**Fra:** Gro Borkner <gro@se-arkitektur.no>  
**Sendt:** fredag 20. september 2019 13:20  
**Til:** Eirik Berntsen  
**Kopi:** roald.valestrand@coop.no; christopher.brun@schjodt.no  
**Emne:** 646 20190920 Forhåndskonferanse Kvassnesveien 27

Viser til mottatt referat fra forhåndskonferansen, mail og telefonsamtale.

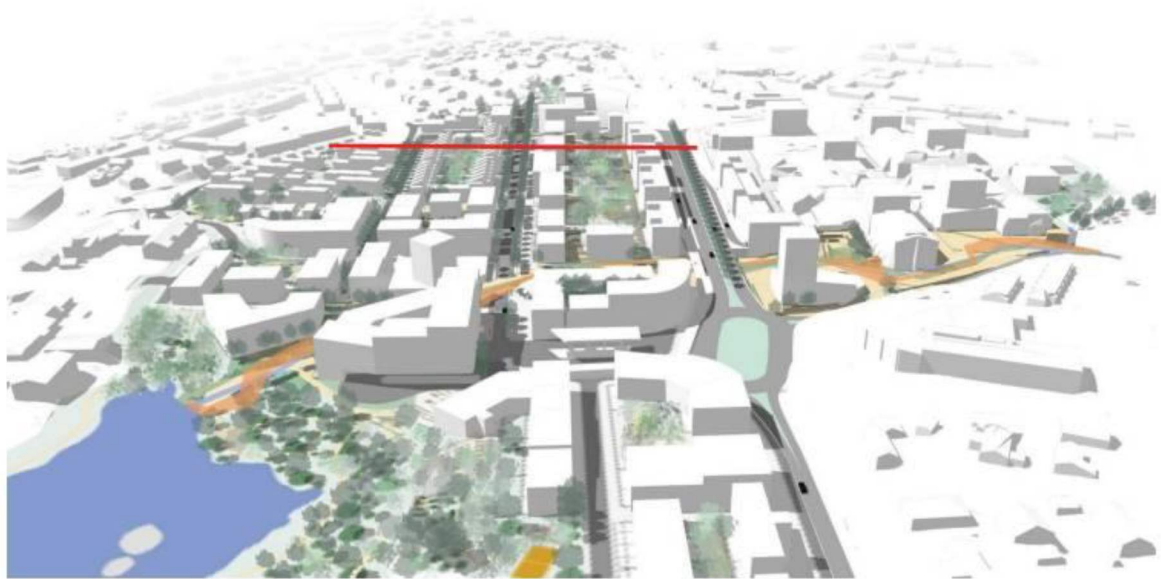
<b>Dispensasjon</b>  Dispensasjon krev grunnleggjande søknad. Dispensasjon må nabovarslast, enten særskilt eller saman med byggeløyve.	<b>Dette tiltaket krev dispensasjon frå:</b> <input checked="" type="checkbox"/> Gjeldande reguleringsplan for følgjande føresegner: § 4.11.5: <i>Områda BS13-BS14 skal ha eit felles uterom med hardt permeabelt dekke som knyt området saman i aust-vest retning.</i>  § 4.5.5: Dersom man ikkje klarar å tilfredsstillast krava i fasaden mot o_SKV11 (sør/øst).  § 1.4 – Byggehøyde mot sør er +45 meter. Alternativ 2 er lagt på +46.  § 1.8.1 – Parkering under bakken.
--	---

- Parkering i underetasje, slik det er vist i forslaget, krev dispensasjon. Ei slik løysing krev god arkitektonsk utforming i fasaden mot sør.

~~ParkeringsLøysingen for privatbiler syntes å være i tråd med plan.~~ Vi gjør oppmerksom på at vi ikkje har vurdert detaljplanene for parkeringsarealet, f.eks antall plasser og konkret plassering innvendig.

Arealet i underetasje skal med i arealberegningen, jf. § 1.1.2.

ParkeringsLøysingen i underetasjen er ikke i tråd med plan, og krev dispensasjon.

Illustrasjoner fra Kvalitetsprogrammet.

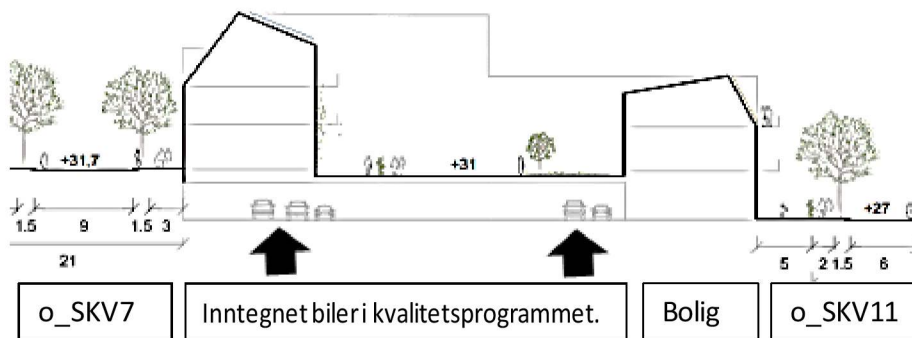
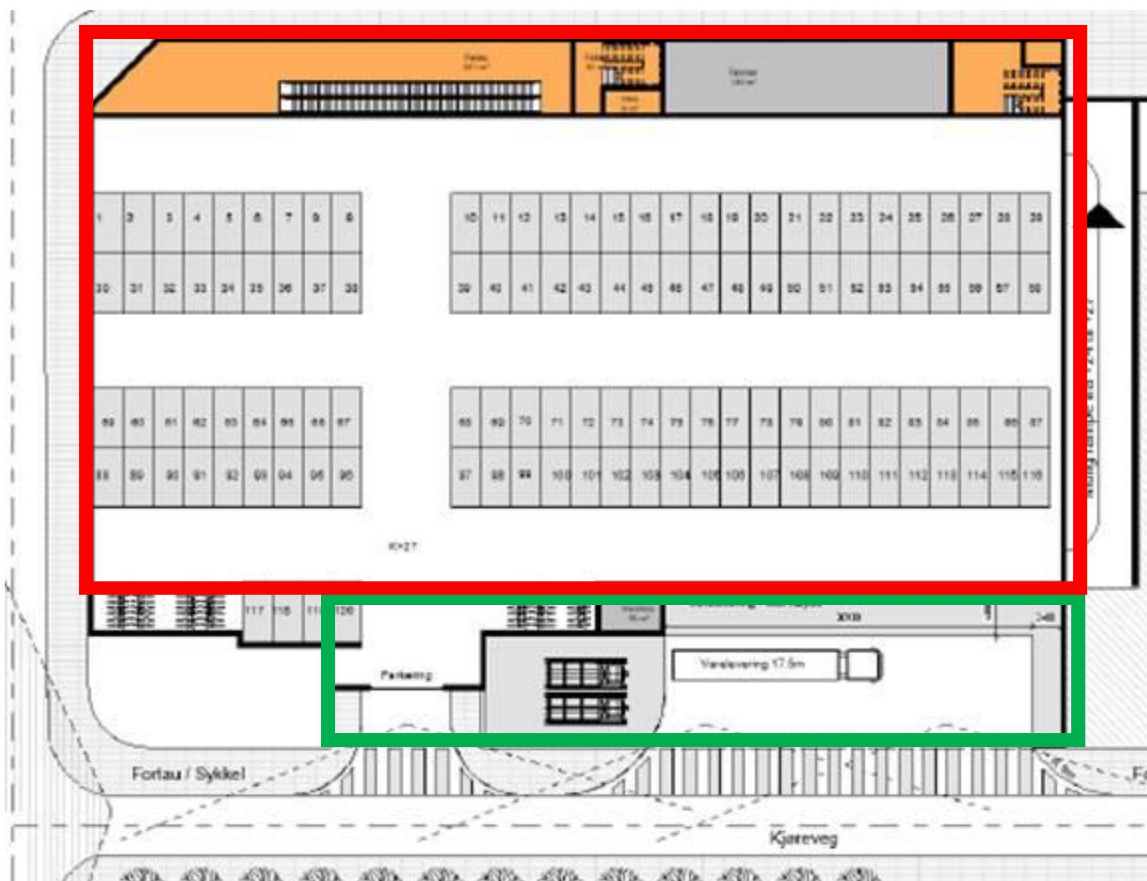
Vi viser til snitt som følger kvalitetsprogrammet. Det er her klart synligjort at parkering er anlagt på samme nivå som vi ønsker i vårt forslag til parkeringsløsning og følgelig må være å forstå som under bakken. Kvalitetsprogrammet ville ikke synligjort illustrerende snitt som vil medføre behov for dispensasjon. Bestemmelsen 1.8 sier at all parkering skal skje under bakken og illustrasjonsplanen dokumenterer at parkering innenfor BS13/14 er å forstå som under bakken.

Rød ramme

Parkering er tilsvarende plassert som i Kvalitetsprogrammet

Grønn ramme

Boligdelen er tatt bort og erstattet av adkomst til parkering og varelevering

Illustrerende snitt fra kvalitetsprogrammet, som vist over, underbygger vår forståelse.

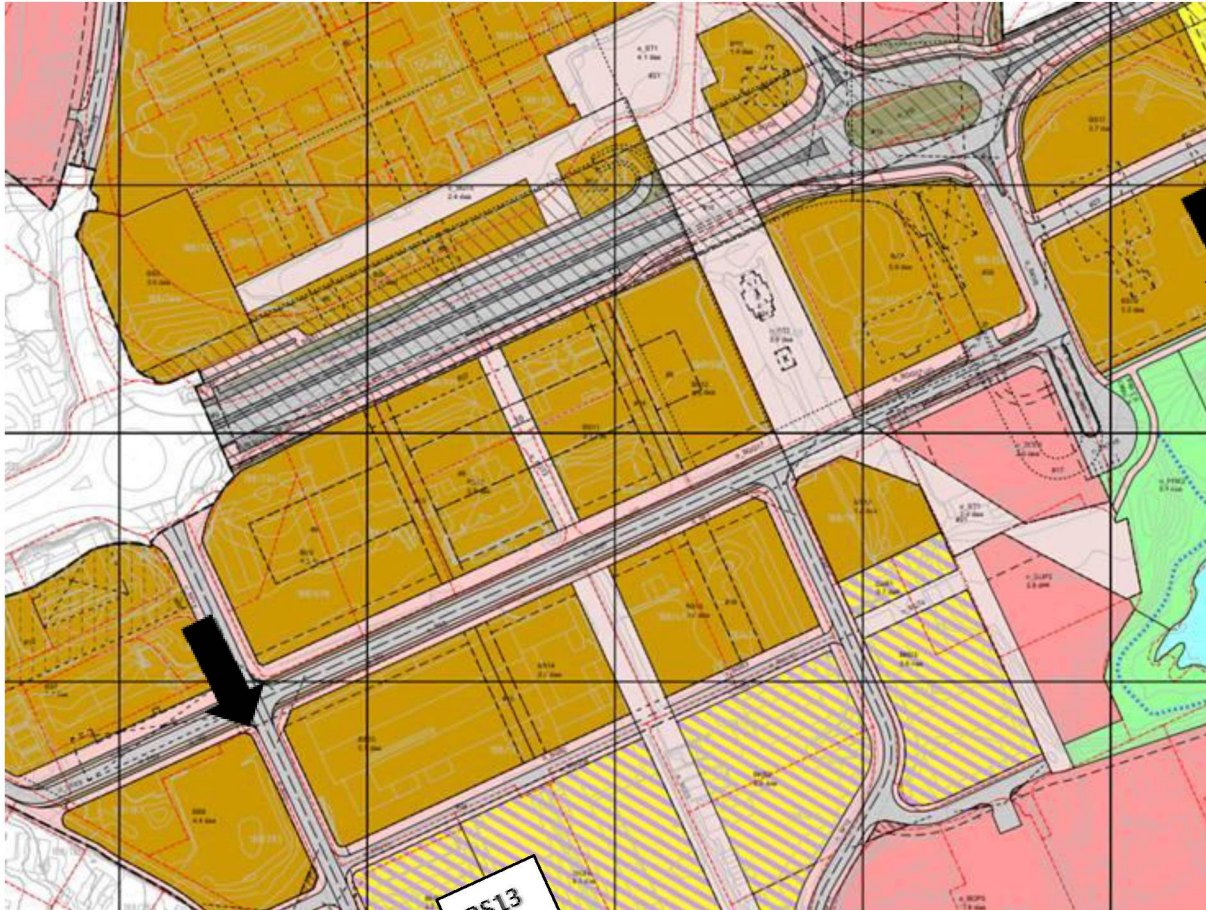
Som vi har gjort greie for tidligere oppfatter vi denne etasjen som beliggende under laveste inngangsetasje og definert som under bakken.

*Vi legger til grunn at laveste inngangsetasje er mot Kvassnesveien. Alle innganger til byggets hovedfunksjoner legges fra denne gaten. Parkeringsetasjen er anlagt under Kvassnesveien og det etableres kun adkomst til parkeringsanlegg og varelevering fra veganlegget i syd o\_SKV11. Det er i planbestemmelsene lagt klare føringer for at adkomst til parkeringsanlegg og varelevering skal anlegges fra o\_SKV11. Arealbehov til nevnte funksjoner tilsier at det ikke er tilgjengelig lengde for etablering av andre funksjoner. Vi mener da at pkt 1.1.2 klart er oppfylt og at skissert parkeringsplan ikke skal inngå i beregning av grad av utnyttning.*

Parkeringsareal er i dette området å forstå som under bakken og skal følgelig ikke tas med i beregningsgrunnlaget for grad av utnyttelse. Plasseringen er i tråd med områdeplanen og krever ikke dispensasjon.

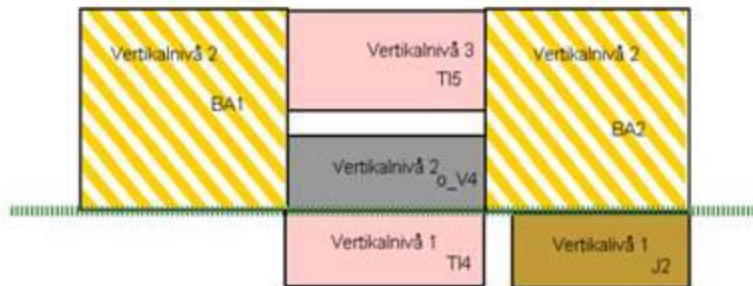
1.1.2 Parkeringsareal under bakken, definert som under lågaste inngangsetasje som har direkte inngang fra tilstøytende gateplan, inngår ikke i grunnlaget for beregning av grad av utnyttning.

Vi legger til grunn at laveste inngangsetasje er mot Kvassnesveien. Alle innganger til byggets hovedfunksjoner legges fra denne gaten. Parkeringsetasjen er anlagt under Kvassnesveien og det etableres kun adkomst til parkeringsanlegg og varelevering fra veganlegget i syd o\_SKV11. Det er i planbestemmelsene lagt klare føringer for at adkomst til parkeringsanlegg og varelevering skal anlegges fra o\_SKV11. Arealbehov til nevnte funksjoner tilsier at det ikke er tilgjengelig lengde for etablering av andre funksjoner. Vi mener da at pkt 1.1.2 klart er oppfylt og at skissert parkeringsplan ikke skal inngå i beregning av grad av utnyttning.
